改善箇所説明図

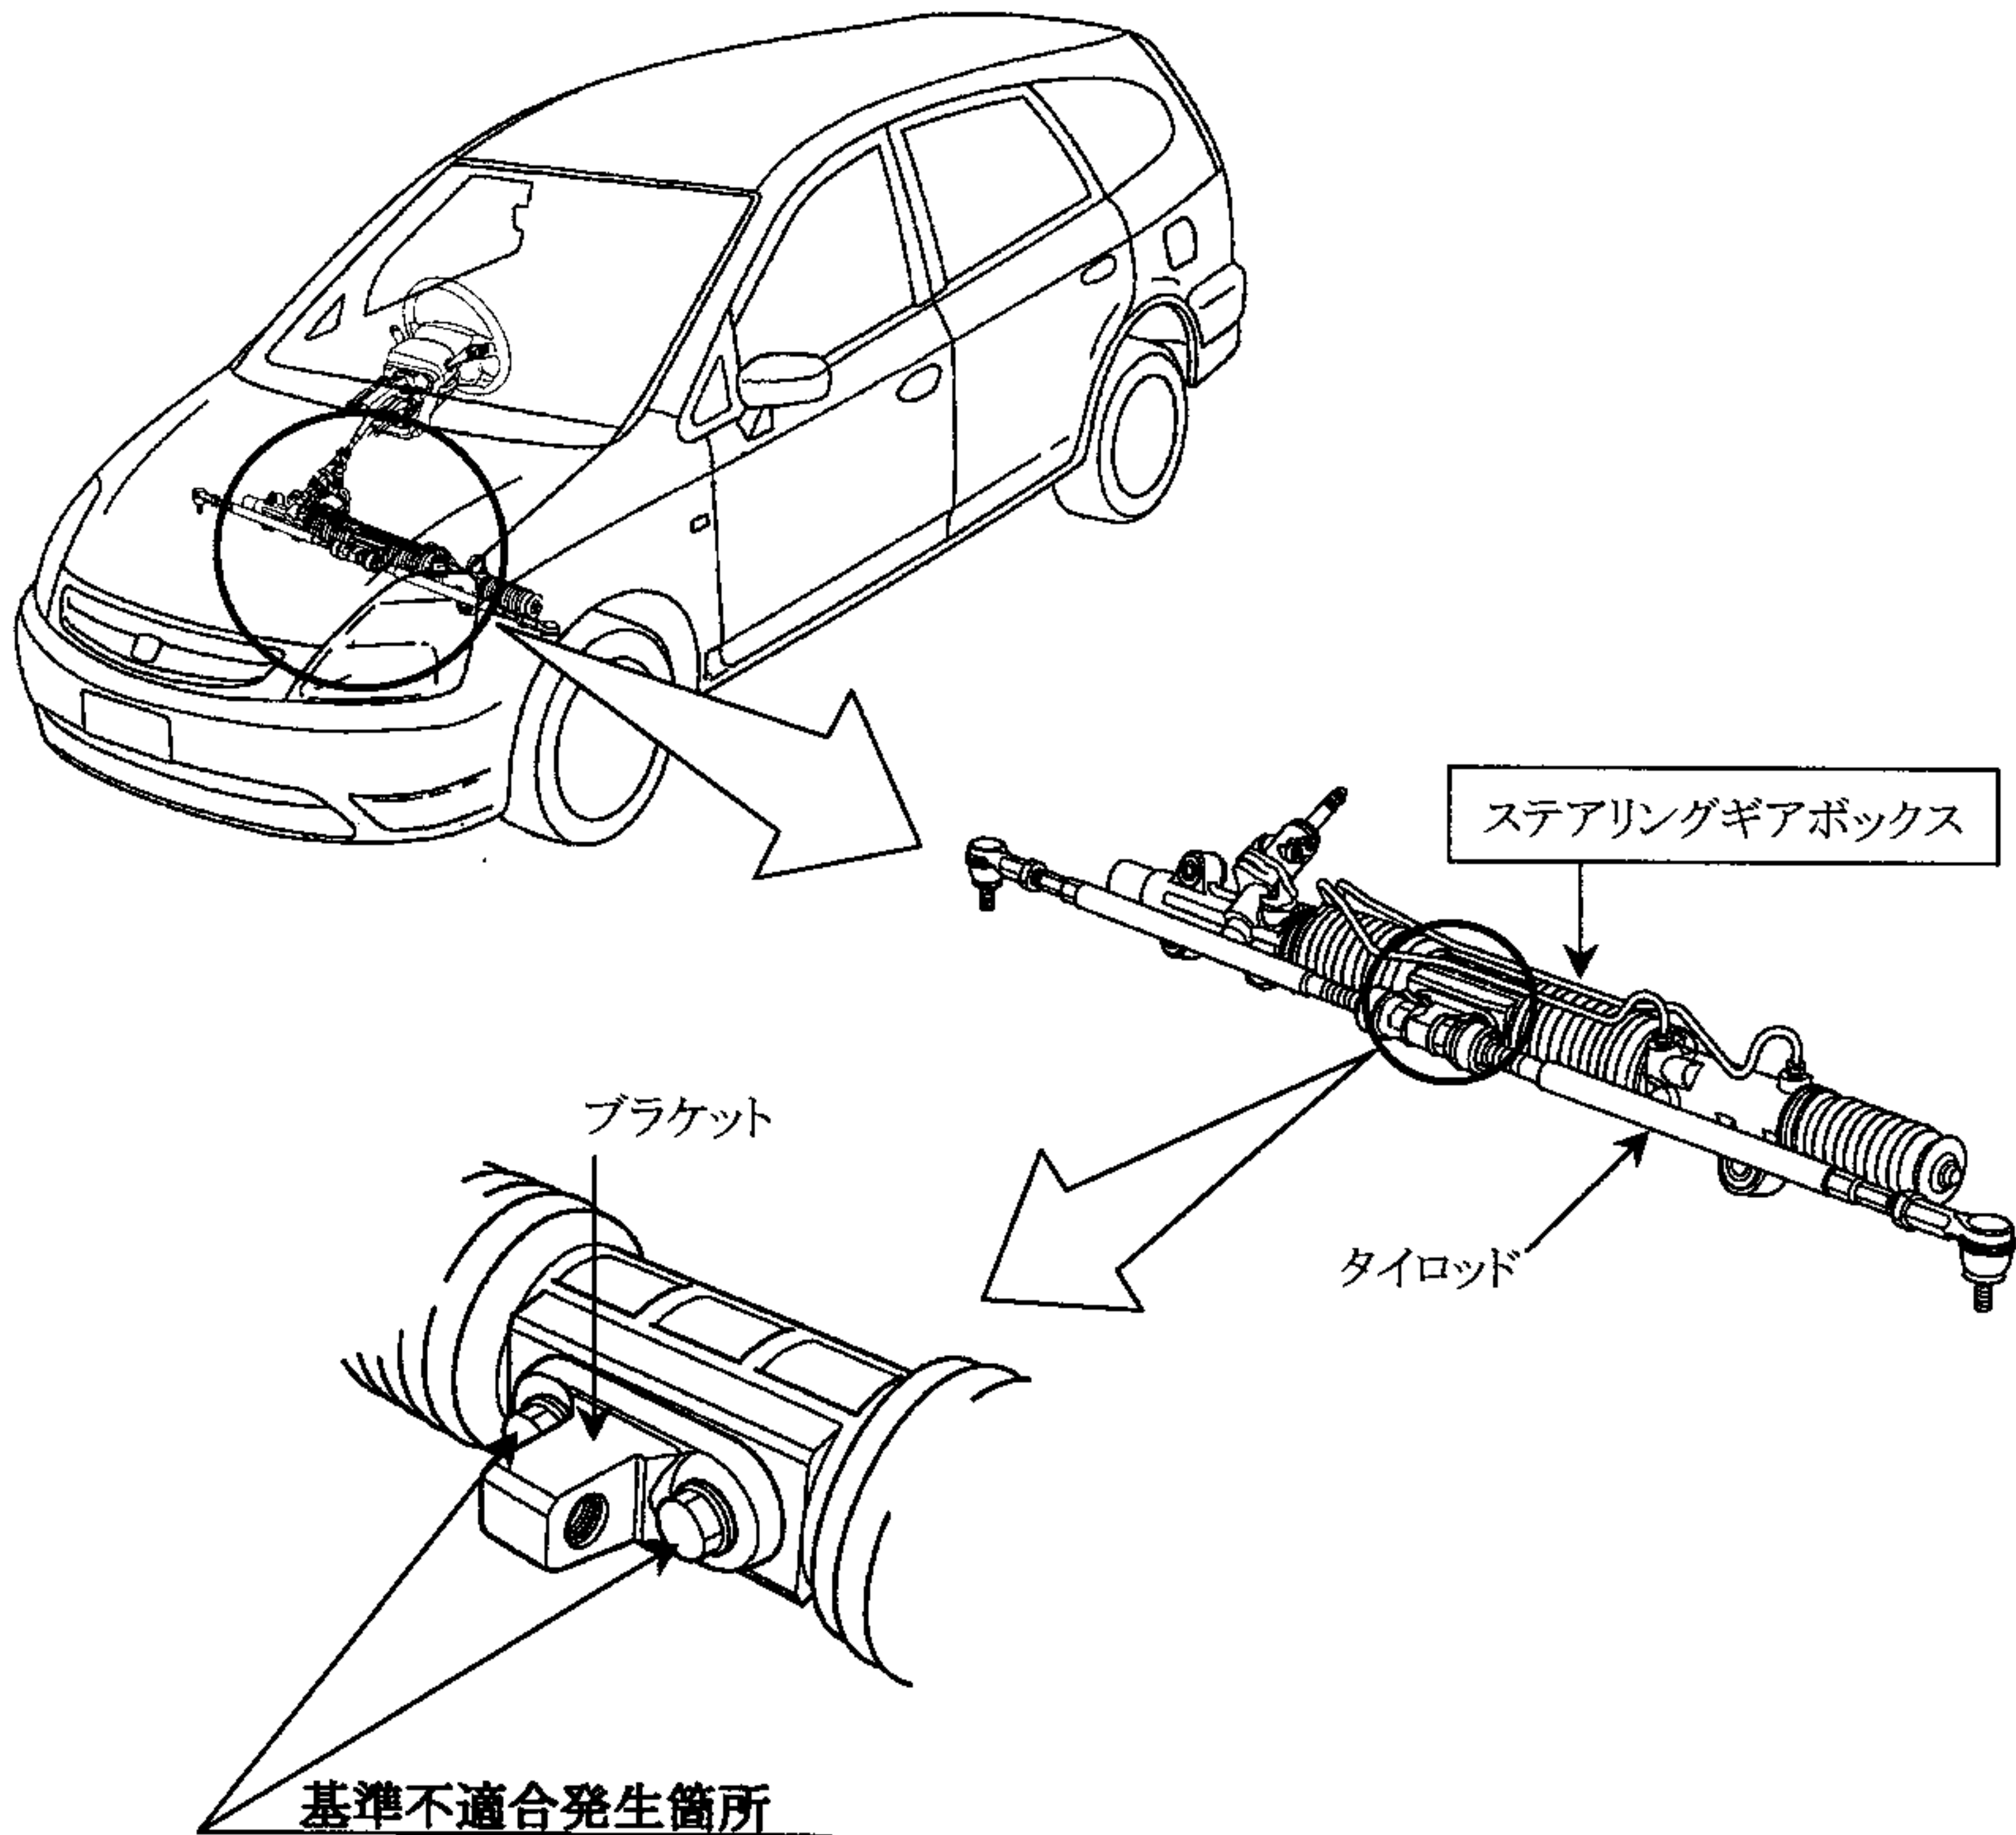
油圧式パワーステアリングのギアボックスにタイロッドを取り付けるブラケットのボルト締め付け力が不足しているため、車庫入れ等の極低速時に据え切り操作を行うと当該ボルトが弛み、そのまま使用を続けるとボルトが折損し、ギアボックスからブラケットが外れるものがある。そのため、ハンドル操作ができなくなるおそれがある。

全車両、ブラケット取り付けボルトの締め付け状態を点検し、締め付け力が不足しているものはステアリングギアボックスを良品と交換する。

識別: ブラケット側の左側タイロッドに黄色ペイントを塗布する。
